Conselleria de Innovación, Industria, Comercio y Turismo

RESOLUCIÓN de 24 de febrero de 2025, de la Dirección General de Energía y Minas, por la que se otorga a Acciona Generación Renovable, SAU, modificación de la autorización administrativa de construcción y aprobación de la modificación del Plan de desmantelamiento y restauración del entorno para una central fotovoltaica ubicada en Jarafuel, que pasa a una potencia instalada de 27,829 MWn y a una potencia de los módulos fotovoltaicos de 30,118 MWp, denominada FV Ayora I, incluida la infraestructura de evacuación hasta la SET colectora Ayora Solar 132/30 kV. Expediente ATALFE/2020/11.

– Planos modificados de fecha 12/12/2024 de las zanjas de baja tensión y de la red de tierras de baja y media tensión:

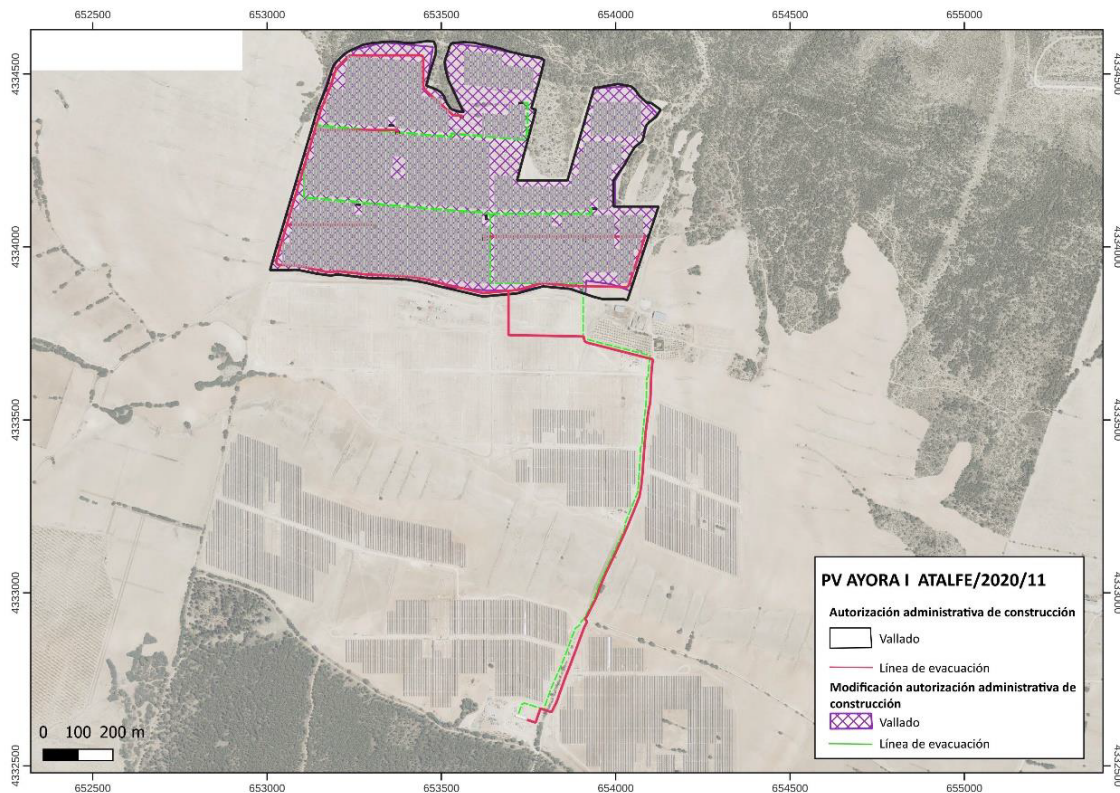
Los cambios realizados en el proyecto de la instalación eléctrica consisten principalmente en cambios en los módulos fotovoltaicos (pasan a ser menos módulos con mayor potencia unitaria), inversores, estructura de sustentación y modificación del trazado de la línea de evacuación, así como una ligera disminución en el vallado.

- 20241217_(PDF)-C00660_P_AE_EN_DWG_ELE_100000024 r3 1 Zanjas BT - req Dic24.
- 20241217_(PDF)-C00660_P_AE_EN_LYT_ELE_100000002 r3 1 Red de Tierras BT - req Dic24.
- 20241217_(PDF)-C00660_P_AE_EN_LYT_ELE_200000001 r3 1 Red de Tierras MT - req Dic24.

FV Ayora I: Vértices que delimitan el vallado (Coordenadas ETRS89, proyección UTM HUSO 30)

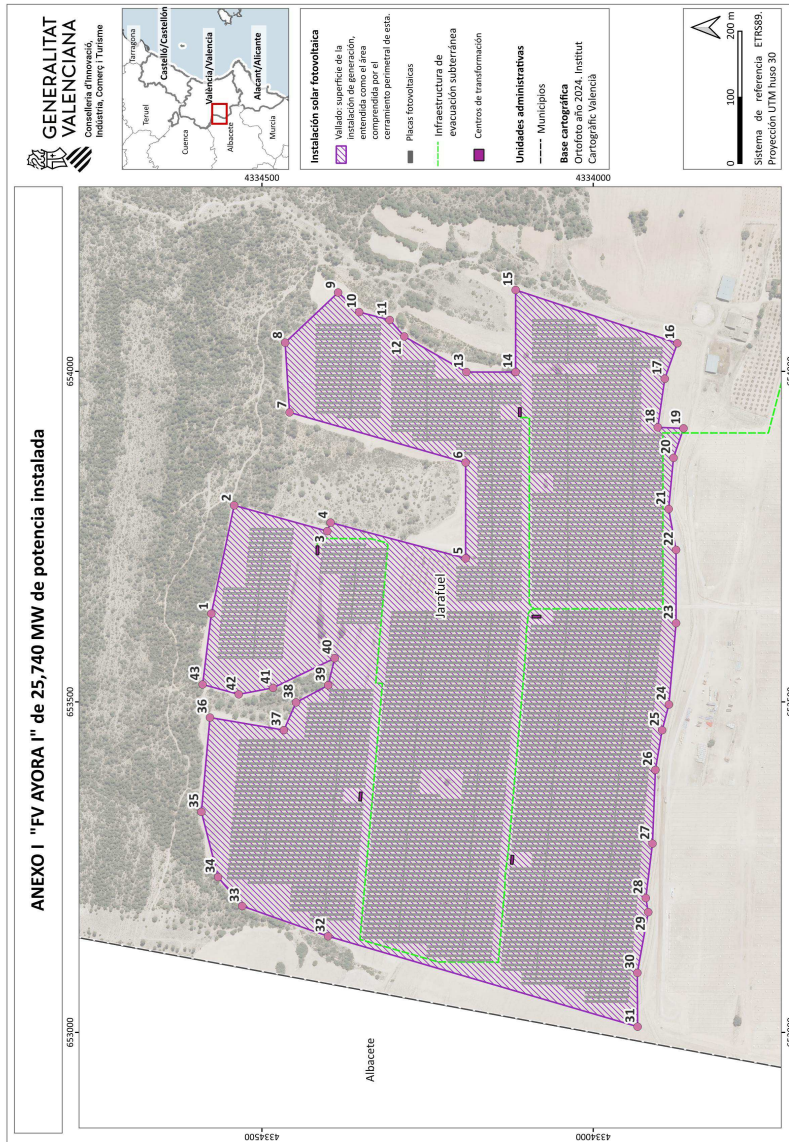
En el plano que consta en el anexo I se refleja la zona delimitada por vallado para ocupación por los grupos conversores de energía solar, las coordenadas geográficas que la definen, así como el anexo II la infraestructura de evacuación exclusiva de esta central.
